Projekt Brenner-Nordzulauf im gemeinsamen und erweiterten Planungsraum

PROTOKOLL

Thema:	20. Sitzung des Regionalforums
Datum und Uhrzeit:	29. Juni 2020, 14:00 - 16:15 Uhr
Ort:	Parkhotel Crombach, Kufsteiner Straße 2, 83022 Rosenheim

Legende:

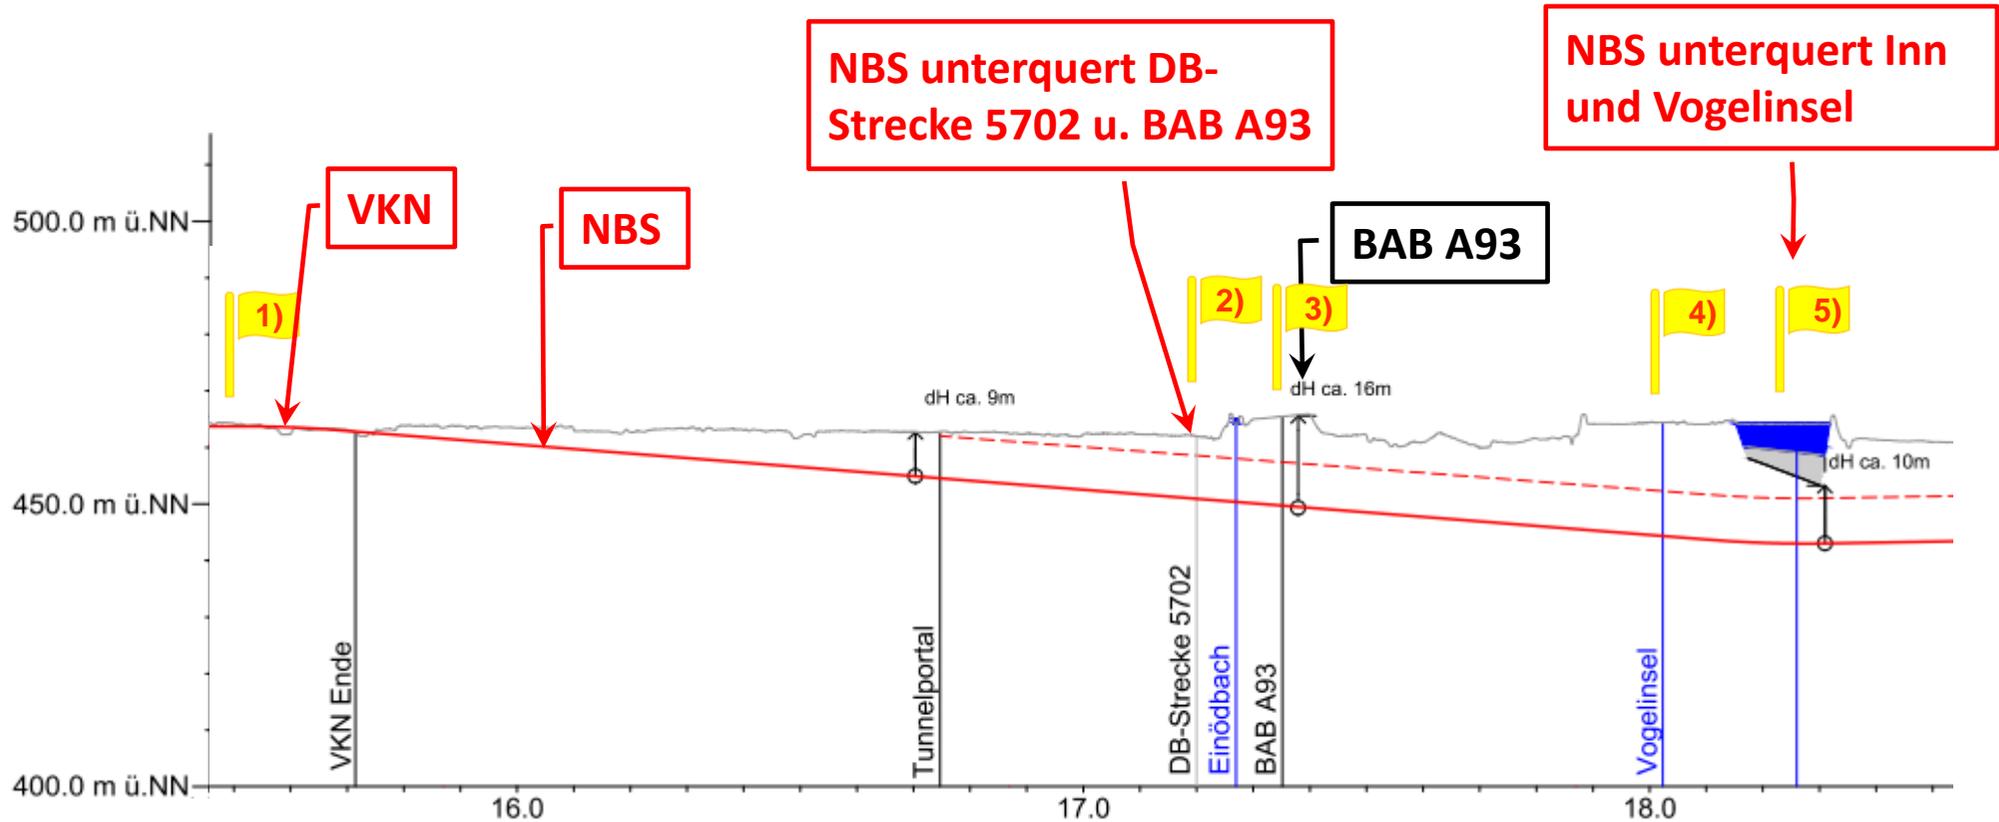
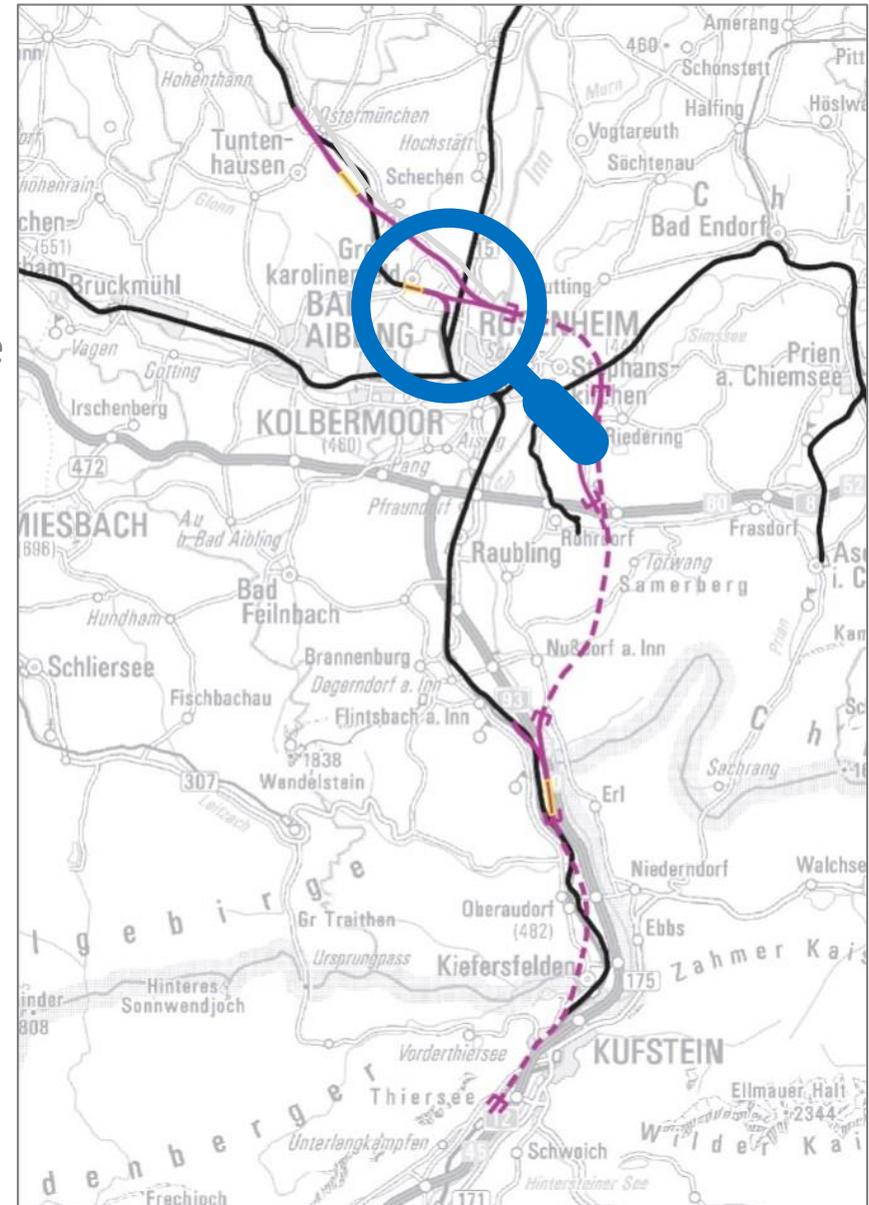
Ein Mitglied fragt, ob seine Informationen richtig seien, dass die Baugrunduntersuchung noch nicht abgeschlossen wären.

Ein Mitglied stellt fest, die Bahnen hätten eine grundsätzlich ablehnende Haltung zur Inn-Unterquerung. Wichtige Erkenntnisse fehlten noch, außerdem seien die Realisierungs- und Genehmigungsrisiken aus Sicht des Mitglieds bei der Überquerung deutlich höher zu bewerten. Bei einer Unterquerung gebe es deutlich mehr Handlungsspielräume. Daher sei die Einschätzung der Bahnen höchstfraglich. Auch die Lokalisierung der Verknüpfungsstelle lehne er ab, da sie auf wertvollen landwirtschaftlichen Flächen vorgesehen sei.

Ein Mitglied fragt, ob neben der bergmännischen und der offenen Tunnelbauweise auch andere Bauweisen möglich wären. Dies sei in Tirol geschehen.

- Alexander Buchner bestätigt und erklärt, dass eine Baugrunduntersuchung geplant gewesen sei, aufgrund von corona-bedingten Personalengpässen jedoch verschoben werden mussten und aktuell aufgrund der Hochwassergefahr nicht möglich seien.

- Alexander Buchner erklärt, die jetzige Bewertung erfolge aufgrund der jetzigen Erkenntnisse. Untersuchungen zur Inn-Unterquerung könnten wieder aufgenommen werden, sobald neue Erkenntnisse vorlägen.

- Alexander Buchner antwortet, dass bei der bergmännischen oder offenen Bauweise jeweils grundsätzlich auch Sonderbauweisen denkbar sind.
- Peter Hofer ergänzt, dass andere Methoden ggf. noch höheres Risiko bergen. Beispielsweise wäre bei einem Einsatz von HDI-Säulen (Hochdruckinjektionssäulen) in Kombination mit Druckluft wahrscheinlich eine entsprechend höhere Überlagerung notwendig.
